Association Valloire Nature Et Avenir
Chalet Pierre-Paul
Les Verneys
73450 Valloire
Email : contact@vnea.net
Site Web <http://www.vnea.net>

Valloire, le 10 Mars 2006

Une enquête publique a été ouverte en mairie pour la réalisation d'une retenue collinaire sur le Crey du Quart. Le dossier et le registre d'enquête sont disponibles au public jusqu'au 15 Mars 2006. Sans le dire, cette enquête ouvre le dossier de la neige de culture sur Valloire. Celle-ci est-elle nécessaire? Sûrement. Mais jusqu'où faut-il aller? Cette question est importante pour le futur de Valloire. Elle mérite réflexion compte tenu des sommes en jeu, des conséquences sur l'environnement et des paysages, et des interrogations sur la sécurité des biens et des personnes. Voici un résumé du projet et notre position par rapport à ce projet :

Croquis d'intégration de la digue dans le paysage et lac de la Vieille aujourd'hui

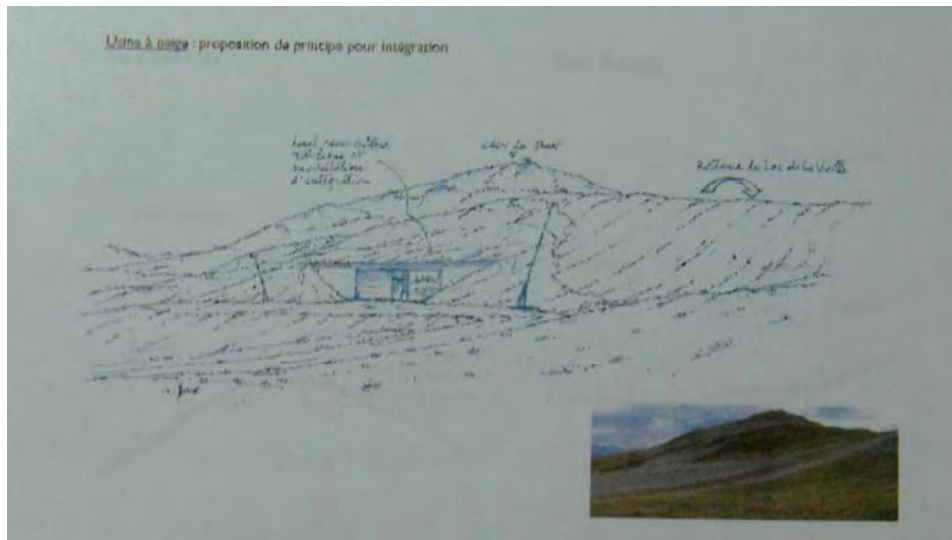
3) Environnement: En terme d'environnement, il est clair que le projet aura en effet un impact négatif avec la disparition du lac de la Vieille, de sa tourbière et de la faune qui y vit,.. ; la création d'une verrue dans le paysage avec une digue importante (A cet égard, le petit croquis en esquisse de 10x15cm pour l'implantation de la retenue dans le paysage est bien insuffisant pour un projet de 4.3M€) ; des pompes significatifs dans la Valloirette avec des limites annoncées mais sans description de l'organisme de contrôle (y aura t il la mise en place d'un S.A.G.E. Schéma d'Aménagement et de Gestion des Eaux ?) .. et cela même si quelques mesures compensatoires sont prévues : classement biotope de deux petites zones humides,...et alors que certains aspects très importants du projet sont décrits au conditionnel (re-végétalisation des pistes, non clôture du lac, mesures de surveillance,.. ...)
